Formular de evaluare a condițiilor de accesibilitate a clădirilor publice

Categorii	Indicatori	Date colectate
Localitate, raion:	Berlinti (Briceni)	
Adresa, strada, nr.:	-	
Instituția:	BESV 6/9 (Casa de Cultura)	
Tipul instituției:	BESV	
Latitudinea:	48.3163451246 ,	
Longitudinea:	26.93904613807

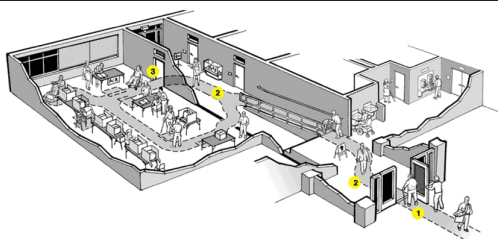
În sală este spațiu de manevră pentru un scaun rulant cu diagonala minimă de 140 cm:

Nu
